Ford Fiesta IV

СЪОБЩЕНИЕ

фиг. 1: Закрепете с кабелна стяжка (3) ABS-кабела

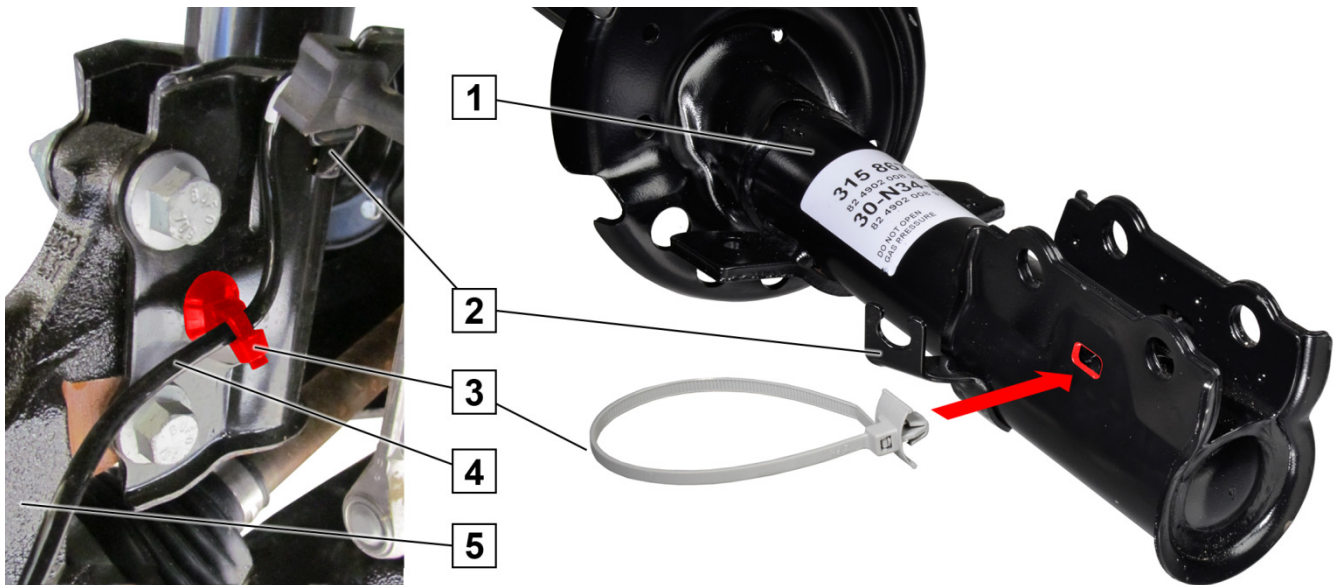
Неправилно закрепените ABS-кабели могат да бъдат повредени и да доведат до излизане от строя на ABS-а.

Демонтаж на амортисьорната стока: Гнездото за закрепване на кабелната стяжка (3) е кръгло или правоъгълно.
 Монтаж на новата амортисьорна стойка (1): Гнездото за закрепване на кабелната стяжка (3) е правоъгълно.

- ⇒ Винаги използвайте кабелна стяжка (3, Ford Арт.№ 1809824) при монтаж на амортисьорната стойка (1).
- ⇒ Закрепете с кабелна стяжка (3) ABS-кабела (4) към амортисьорната стойка (1).
